スイッチング支援システムの開発に係る契約変更について

スイッチング支援システム開発に関する 契約変更について

平成27年4月28日
電力広域的運営推進機関

<システム仕様の追加>

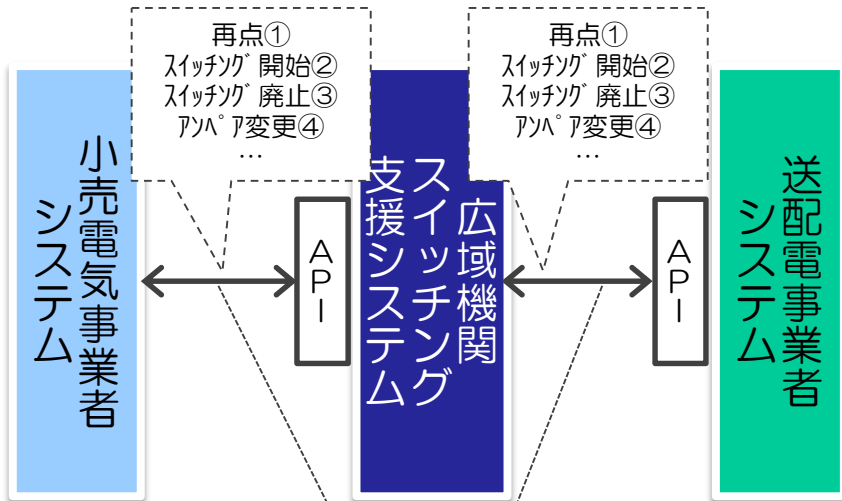
項目	内容
<p>申込受付状態確認API※の申込種別単位での分割対応 (3API->17API)</p> <p>※APIとは Application Program Interface (アプリケーション プログラム インターフェイス) の略で、外部/内部システムのプログラムから共通的に呼び出しが可能なプログラム群のことを指す。</p> <p>呼び出し側は引数を付与してAPIを呼び出し、API側はその引数を使用して処理を行い、その処理結果などを呼び出し側に返却する。</p>	<ul style="list-style-type: none"> ➤ 申込受付状態確認APIとは、再点、スイッチング開始/廃止など、送配電システム側に申込中のリクエストに関する状況確認を行うAPIである。 ➤ 設計当初、低圧、高圧(500kW未満)、低圧FIT電源でそれぞれ <u>1APIずつ、計3API</u>で実装する予定であった。 基本設計を進めるうち、以下の課題が発生したため、一般送配電事業者側との協議の結果、申込種別毎にAPIを分割することが最良であると判断し、スイッチング支援システム側にて変更対応することで合意した。 (低圧、高圧、低圧FITで<u>14APIの増加</u>) <p>【課題】</p> <ul style="list-style-type: none"> ● すべての申込種別の項目を1フォーマットで返却する従来の想定の場合、各申込種別毎に不要な返却項目が大量に発生し、受信電文長も非常に長いものとなり通信上非効率である。 ● 上記を見越し、送配電事業者側は申込種別毎のフォーマットで返却する方向に変更の方針としたため、それを受信するスイッチング支援側でも追従する必要がある。 <p>※課題に関するイメージは次ページで説明する。</p>

<変更前> 1 APIで送受信

<変更後> 個別APIで送受信

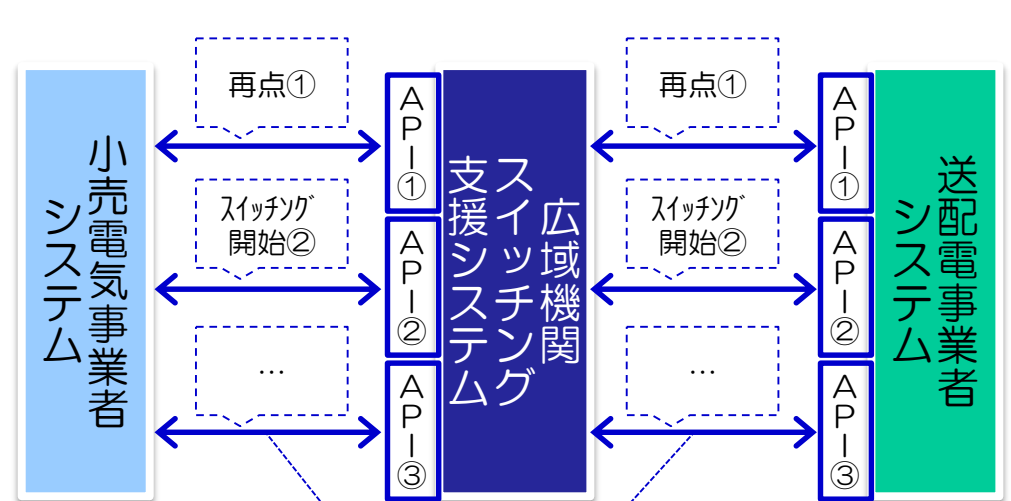
<再点①の応答>

- 項目1 再点のみ使用
- 項目2 廃止/撤去のみ使用 (空)
- 項目3 スwitching 開始のみ使用 (空)
- 項目4 スwitching 廃止のみ使用 (空)
- 項目5 共通項目
- 項目6 共通項目
- 項目7 アパ°ア変更のみ使用 (空)
- 項目8 再点のみ使用
- 項目9 スwitching 開始のみ使用 (空)
- 項目10 共通項目
- ...

デメリット①
受信データ大で
通信上非効率

デメリット②
不要な項目が多く
小売側システム
処理が非効率

欲しいのは
再点の結果
だけなのに...

単一応答の様式のため、全ての
申込種別の項目 (数百項目) を包含

<再点①の応答>

- 項目1 再点のみ使用
- 項目5 共通項目
- 項目6 共通項目
- 項目8 再点のみ使用
- 項目10 共通項目

<スイッチング 開始②の応答>

- 項目3 スwitching 開始のみ使用
- 項目5 共通項目
- 項目6 共通項目
- 項目9 スwitching 開始のみ使用
- 項目10 共通項目

申込種別毎の応答様式で
必要項目 (数十項目)
のみ返却

メリット①
受信データは
最小限になり
効率的

メリット②
必要項目のみで
小売側処理が
効率的
